廃炉発官 R 5 第 8 1 号
令和 5 年 8 月 2 8 日

福島第一原子力発電所 特定原子力施設に係る実施計画 変更認可申請書

減容処理設備設置に伴う、現場状況の反映のため、下記の通りの変更を行う。

2.46 減容処理設備

図-1 消火設備の取付箇所を明示した図面

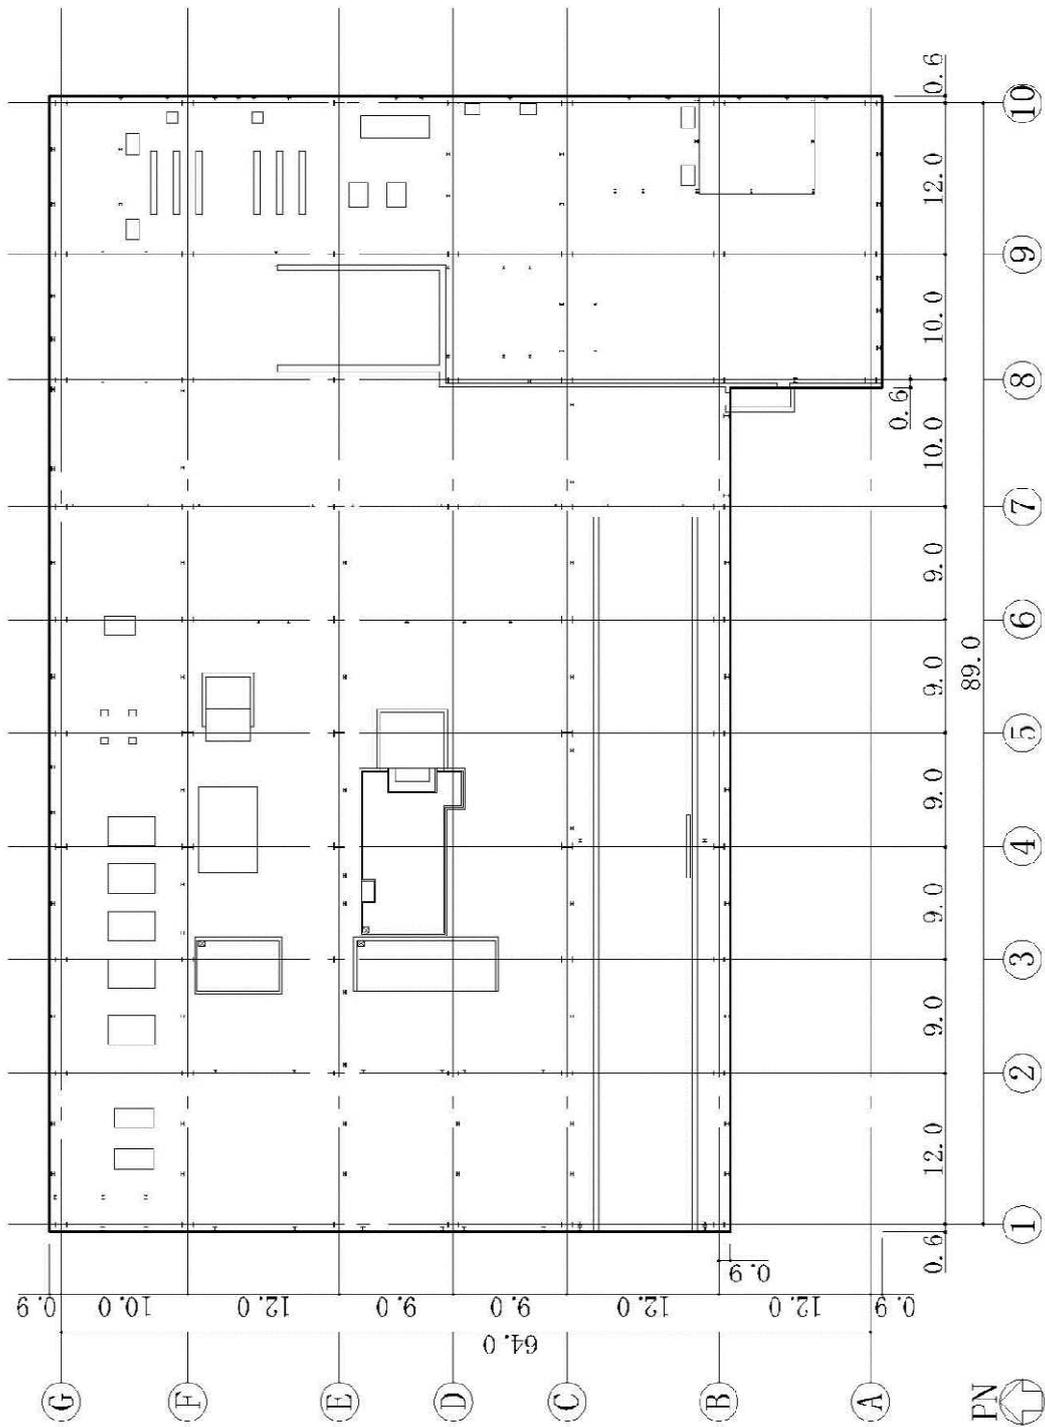
- ・火災検出設備の感知器の追加
